Keuringsverslag van een elektrische laagspanning- en zeer lage spanningsinstallatie

NIET CONFORM

Straatnaam Achiel Cleynhenslaan
Huisnummer 182
Busnummer -
Postcode 3140
Gemeente Keerbergen
Land België

Controlebezoek van een huishoudelijke installatie volgens (KB 08/09/2019) - AREI Boek 1- 6.5. en 4.2.4.3.

Afbeelding schakel- en verdeelbord:

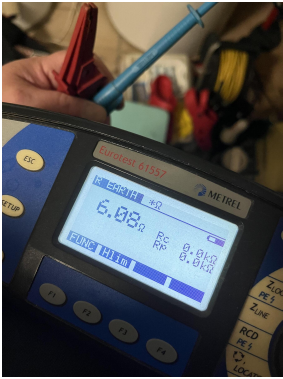
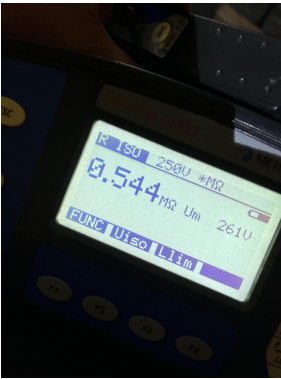
- I1.01 Eëndraadschema van de installatie is niet aanwezig. (Boek 1 Afdeling 2.12 - 2.13 en 3.1.2)
- I5.01 De aanduiding van de stroomkringen en/of apparatuur, aansluitklemmen, enz dient aangebracht of vervolledigd te worden. (Boek 1 Onderafdeling 3.1.3.1. en 3.1.3.3.A. en 5.1.6.1)
- I5.10 De genaakbare, naakte onder spanning staande delen zijn onvoldoende afgeschermd. (Boek 1 Afdeling 5.1.4. en 4.2.2.3.)
- I6.01 De differentieelschakelaar aan het begin van de huishoudelijke installatie is niet verzegelbaar. (Boek 1 Onderafdeling 4.2.4.3.)
- I9.02 Loshangende schakelaars, contactdozen en/of aftakdozen dienen degelijk bevestigd te worden. (Boek 1 Afdeling 1.4.1. & 1.4.2)
- N3 Het is niet uitgesloten dat bij een nacontrole bijkomende inbreuken worden vastgesteld bij voorleggen schema's.
- nota/note 27 Het EAN-nummer kon ons niet meegedeeld worden tijdens onze rondgang.
